RESOLUCIÓN No. 0195

“POR LA CUAL SE MODIFICA EL PERMISO DE VERTIMIENTO PARA AGUAS RESIDUALES DE ORIGEN INDUSTRIAL EN EL PUNTO DENOMINADO LAGUNA OREGANAL, OTORGADO MEDIANTE RESOLUCIÓN N° 01949 DE 30 DE AGOSTO DE 2018 Y SE DICTAN OTRAS DISPOSICIONES”

EL DIRECTOR GENERAL (E) DE LA CORPORACIÓN AUTÓNOMA REGIONAL DE LA GUAJIRA “CORPOGUAJIRA” en usos de sus facultades legales y en especial las conferidas por la Ley 99 de 1993, Decreto 1076 de 2015, demás normas concordantes, y

Tabla 21. Plan de trabajo Estructura de Entrega y tramo faltante del canal de vertimiento

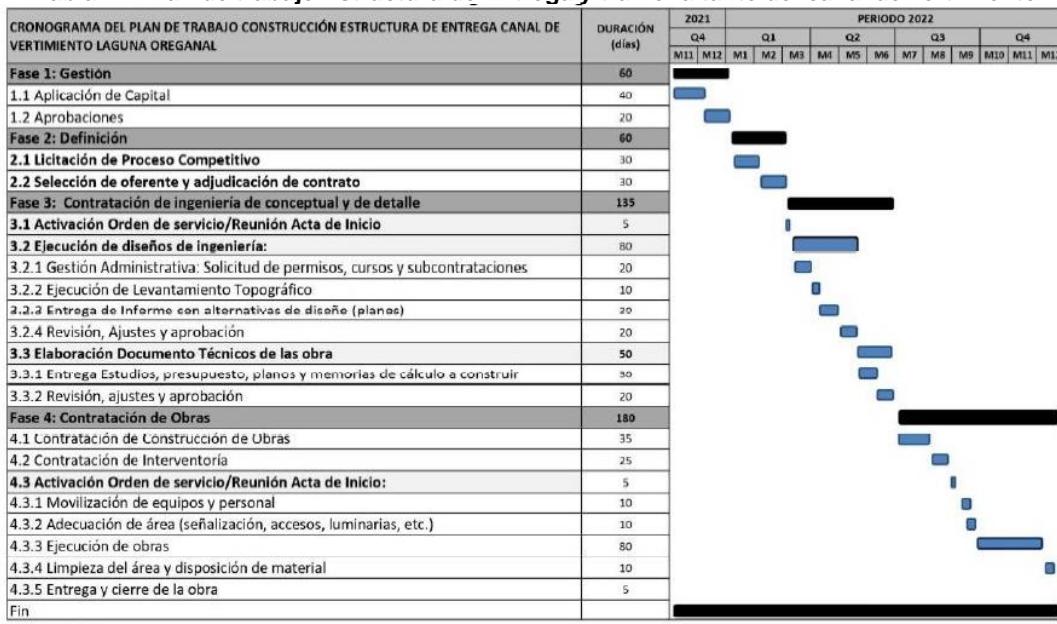
Es de aclarar que, dentro del plan de trabajo anterior, también se contemplarían los trabajos para la culminación del revestimiento de los 50 metros (aprox.) de canal de vertimiento de la laguna Oreganal; no obstante, estos se ejecutarán cuando se estudie a través de la ingeniería de detalle el tipo de material a utilizar para su revestimiento, teniendo en cuenta que la superficie que conforma este tramo del canal pertenece a la zona de inundación del río y cualquier obra que se construya en esta zona debe tener una protección adicional para que el mismo río durante temporadas húmedas no termine destruyéndola.

Sin embargo, en el oficio radicado ENT-7926 del 8/11/2021, la empresa Cerrejón hace mención de un plan de trabajo que relaciona las actividades descritas en este inciso (Diseño, ejecución y entrega de obra) referidos a la terminación de la impermeabilización del canal y a la construcción de la infraestructura de entrega del vertimiento al cuerpo de agua. La empresa Cerrejón para realizar este proceso debe tener en cuenta que debe contar con la autorización para la ocupación del cauce en ese sitio. Todo lo anterior debe de estar en funcionalidad antes de realizar el vertimiento al cuerpo de agua.

Es también de anotar que la empresa Cerrejón presentó un plan de trabajo donde se encuentra incluido el diseño, construcción y entrega de la estructura de entrega del vertimiento al cuerpo de agua y la finalización de la impermeabilización del canal de conducción de las aguas residuales no domésticas, sin embargo, esta empresa plantea unos tiempos (515 días o 17 meses aproximadamente), lo que a consideración de esta corporación no es pertinente, por lo cual Corpoguajira estipula que la empresa Cerrejón cuenta con un (1) año para realizar todas las actividades planteadas en el plan de trabajo presentado mediante oficio radicado N° ENT-7926 de 2021. Se aclara, que mientras la obra no esté terminada no puede existir el vertimiento de ARnD procedente de esta laguna.

- *La empresa Carbones del Cerrejón Limited – Cerrejón, cuenta con un (1) año para realizar todas las actividades planteadas en el plan de trabajo presentado mediante oficio radicado N° ENT-7926 de 2021. Se aclara, que mientras la obra no esté terminada no puede existir el vertimiento de ARnD procedente de esta laguna.*
